Madame Christine Bosse Commissaire- Enquêtrice  
Mairie de Locminé  
28 Rue Général de Gaulle,  
56500 Locminé

A Lorient, le 10 juillet 2020

**Objet : Enquête publique relative à la modifications du projet de mise 2 x 2 voies de la RD767 sur la section en contournement de Locminé et Locminé/Siviac, Demande d'autorisation environnementale complétant l'arrêté du 24 mars 2009**

Figure 14. Cartographie des zones humides sur le site n°5

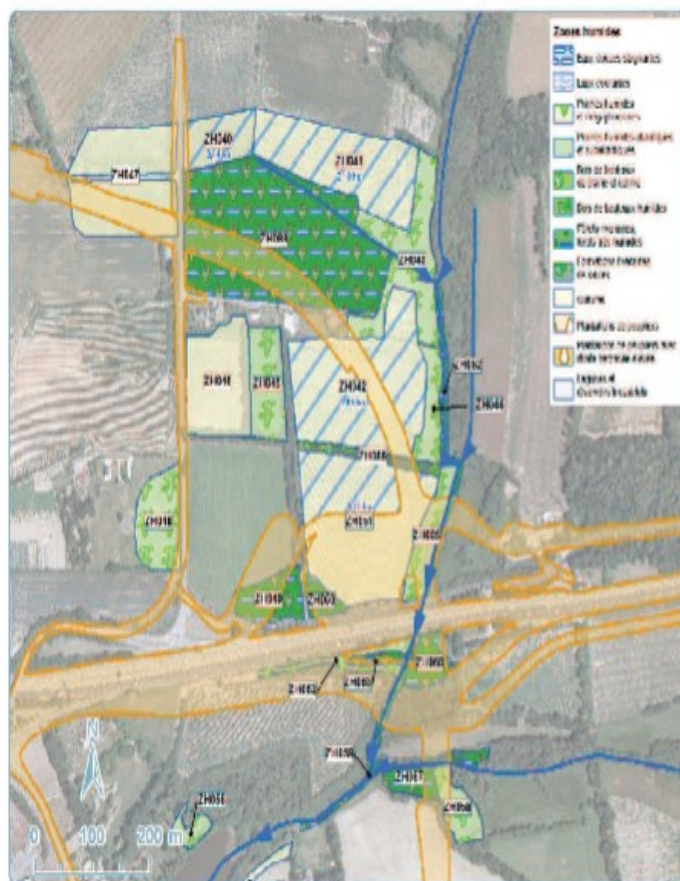
De plus, sans avoir fait une comparaison pour toutes les parcelles impactées, nous avons constaté sur le site de l'échangeur au niveau de la RN 165 des différences entre les impacts prévus par le dossier et ceux visibles sur la photographie aérienne disponible sur le site géoportail. Ainsi pour la parcelle ZH 049, le dossier prévoit un impact sur seulement une partie de la parcelle (environ 0,33 ha), l'impact réel est plus important (environ 0,8 ha). Pour la parcelle ZH 051 un impact d'environ 0,28 ha apparaît en plus de celui prévu. Un

extrait du dossier et une vue tirée du site géoportail localisant nos observations sont annexés à cette déposition
